Vorhabenbezogener Bebauungsplan JOV734

"Altonaer Höfe"

Abwägung

Prüfung der bislang im Verfahren abgegebenen Stellungnahmen

Abbildung: Skizzenhafte Darstellung - möglicher Umgang mit denkmalgeschützter Bestandsbebauung des Nachbargrundstücks (MOW).

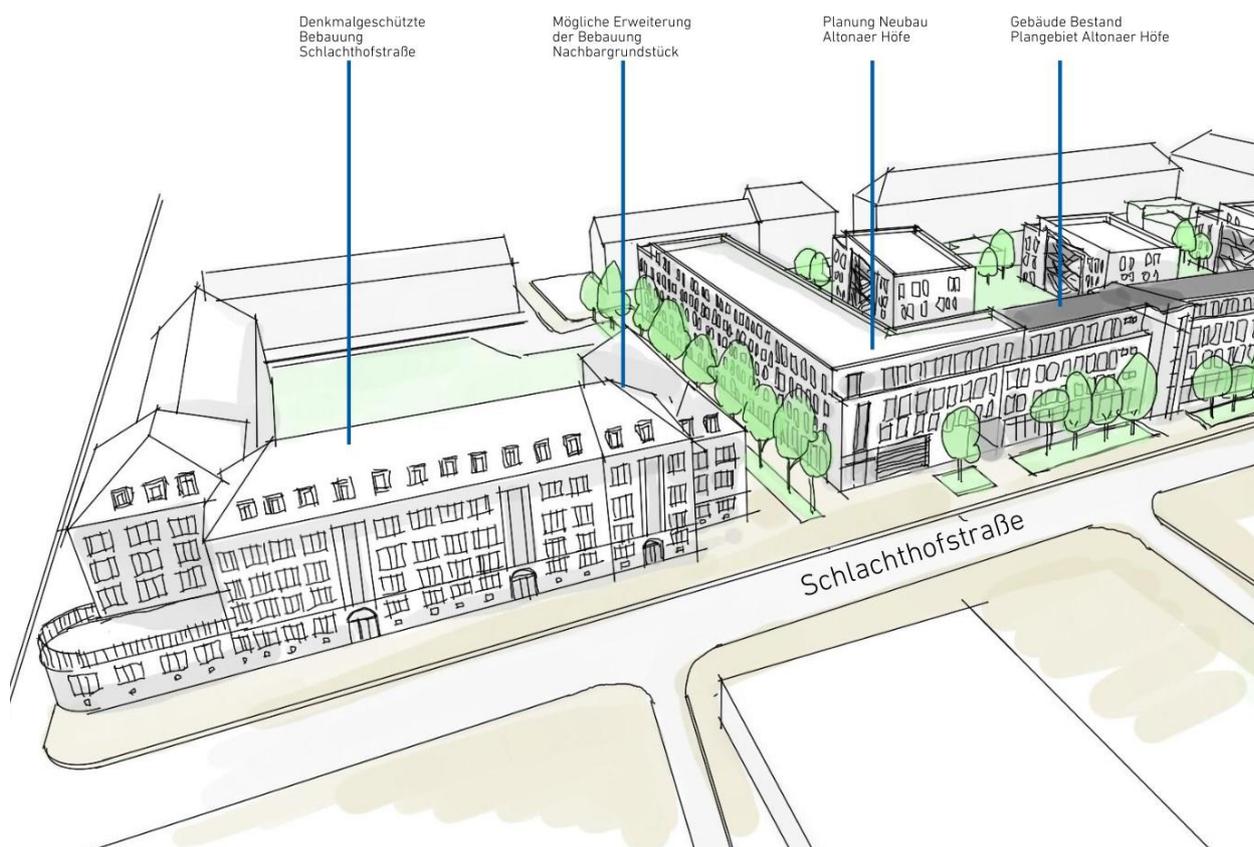
"Altonaer Höfe" stehen einer Arrondierung der denkmalgeschützten Bebauung Schlachthofstraße / Bremer Straße bzw. der Schaffung eines adäquaten Quartiersrandes entgegen.

Im Umkehrschluss kann aufgrund des noch freien Baugrundstücks die geplante Bebauung (Gebäude D und E) in der 5-geschossigen Bauweise entstehen, um so einen eigenständigen Quartiersrand auszubilden und die Bebauung Altonaer Straße / Schlachthofstraße architektonisch nach Osten durch eine Raumkante zufassen.
